番号	頁	質問	回答
1	P3	<p>【延焼のおそれのある部分—附属建築物の取扱い】            延焼線内の PS に防火設備は不要と扱えるか。PS 内にガスマーターや給湯器等が設置されている場合、ガス事業法や消防法、条例により、防火設備で密閉できない。扉内設置形とすれば防火設備同等と扱えるか。</p> <p>平面図</p>	<p>PS の室内に面する壁を外壁とみなし、PS 扉は外壁の開口部には該当しない。</p>
2	P10 P133	<p>防火区画を構成する壁で、ALC を使用した場合、その止め付材をアングル等で行う場合も耐火被覆が必要かと思われる。しかし、グラスウールや耐火塗料などは別の認定となるため止め付材はどのように行うのか。</p>	<p>一般的には、壁又ははりに対する被覆を適用している。</p>
3	P26	<p>10 m<sup>2</sup>の根拠をご教示ください。</p>	<p>施行令第 115 条の 3 第三号を参照のこと。</p>

8 P50

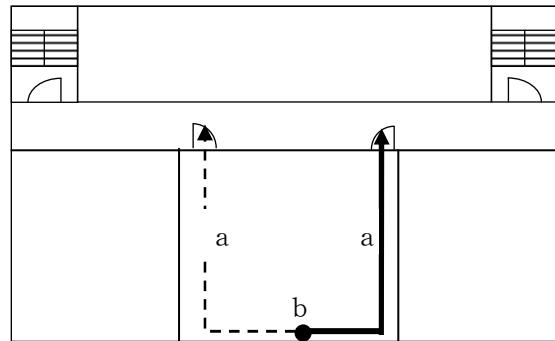
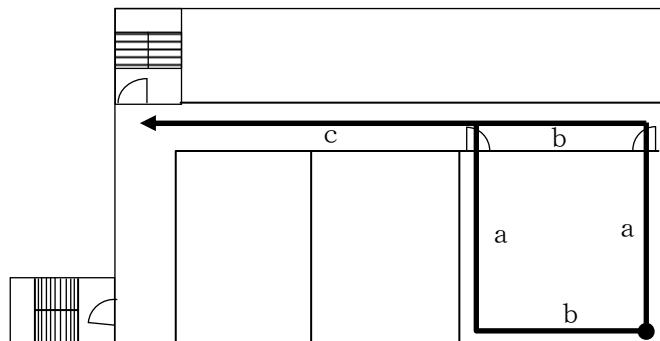
例えば事務所ビルの事務室等居室の●点から直通階段に至る重複距離はどのように考えればよいのか（下図のように居室に 2 の出口があれば重複距離は生じないものとしてよいのか）。
